ZMĚNOVÝ LIST pro změny dle § 222 odst. 4 ZZVZ		
	Název stavby:	Rekonstrukce západního vstupního prostranství do areálu Kamencového jezera z ulice Přemyslova a městské pláže, ev.č. d202200327	
	Číslo Změnového listu:	ZL 29	
	Číslo SO/PS:	SO 02	
Název stavebního objektu/provozního souboru:	KOMUNIKACE A AREÁLOVÉ PLOCHY		
Objednatel:	STATUTÁRNÍ MĚSTO CHOMUTOV	Zhotovitel:	Společnost Kamencové jezero – Přemyslova
Předmět změny:	Zídka pro rozvaděč u sprch a doplnění druhého pítko na městskou pláž		
Iniciátor změny:	Zhotovitel/Objednatel		
Popis změny: (popis předmětu změny, specifikace, zda jde o změny položek, kvality, rozměrů, termínů či dodatečné/neprovedené práce a zdůvodnění pro zařazení do patřičného odstavce § 222 nebo § 100)	Zdůvodnění změny: Jedná se o podobjekt SO 02.6 Pítko - dlážděná plocha a zídka. 1. Změny byly vyvolány rozdílným požadavkem na rozvaděč ze strany generálního projektanta a skutečně použitým rozvaděčem v rámci VV SO 06 NN rozvody (rozměry, dvířka). Rozvaděč je zamýšlen pro případné provádění hudební produkce. Protože rozvaděč musí splňovat požadavek pro připojení elektrických ozvučovacích zařízení pomocí kabelových koncovek vyráběných od více výrobců, byla plán

PLOCHA PÍTKO 1:25

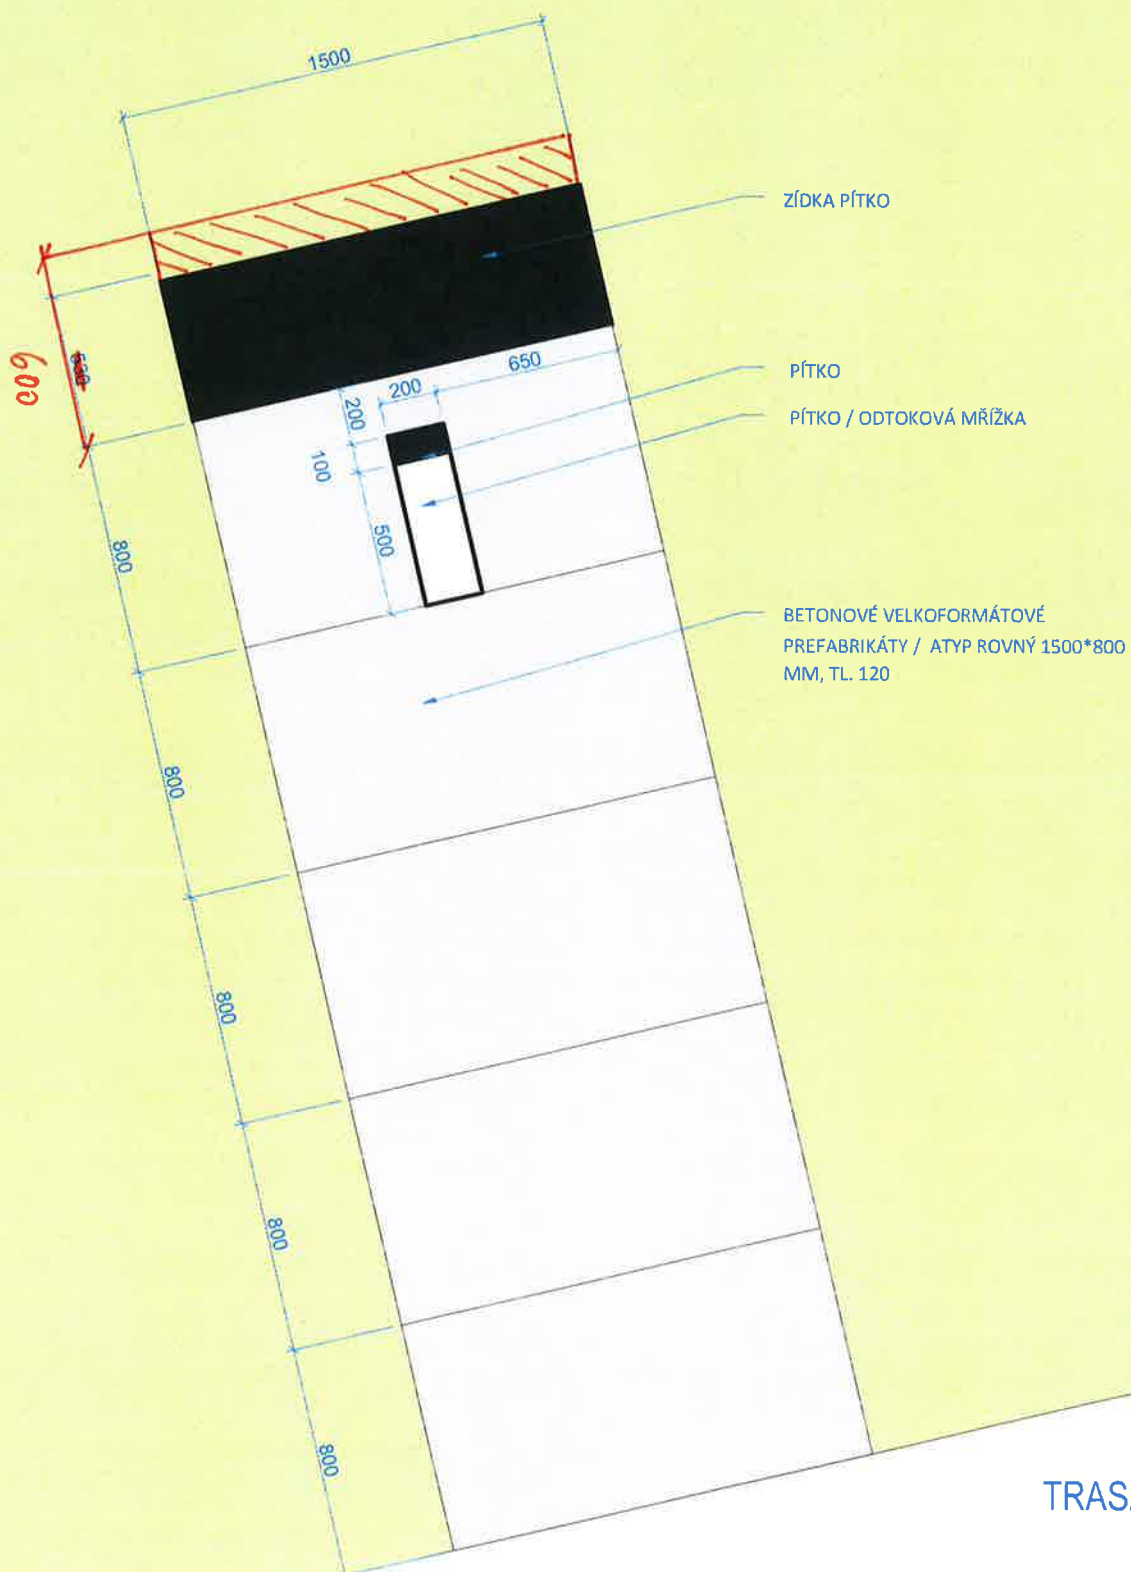
V ZDS byla navržena monolitická železobetonová zídka o šířce 500 mm s tím že „skutečná šířka bude upravena v průběhu stavby dle přesné velikosti el. rozvaděče, který bude do ní vsazen ze severní strany, do které je osazen elektrický rozvaděč“. Protože elektrický rozvaděč má hloubku 500 mm, rozšířila se hloubka zídky na 600 mm včetně základu.

Zídka je navržena z monolitického železobetonu. Její výška je nad terénem 1800 mm. Šířka je kalkulována 500 mm a bude upravena v průběhu stavby dle přesné velikosti el. rozvaděče, který bude do ní vsazen ze severní strany. Princip úpravy bude takový, že konstrukční tl. stěn bude co nejmenší.

→
BUDE 600 mm

Dále bylo potřeba, aby došlo v rámci stavby k rozšíření monolitické betonové konstrukce (u obou zdí) oproti projektovaným 500 mm na tl. 600 mm. Tuto změnu vyvolala potřeba osazení dvířek rozvaděče a nutnost bezpečné obsluhy rozvaděče v rámci provozu areálu (kabely jsou připojované ve spodní části rozvaděče, aniž by byl rozvaděč otevřen).

Uvedli jste, že zadávací dokumentací byla navržena monolitická železobetonová zídka o předběžné šířce 500 mm s tím, že skutečná šířka měla být upřesněna v průběhu realizace Stavby na základě velikosti elektrického rozvaděče, který do zídky bude vsazen ze severní strany. Ten má šířku 500 mm, uvedli jste proto, že šířku předmětné zídky je třeba rozšířit na 600 mm, a to včetně jejího základu.

Na základě výše uvedeného Vám tímto vydávám pokyn podle Pod-čl. 12.1 OP/ZP k provedení Variace č. 29 podle výše popsaného návrhu.

S touto úpravou souhlasím, byla nezbytná pro bezpečný provoz areálu.
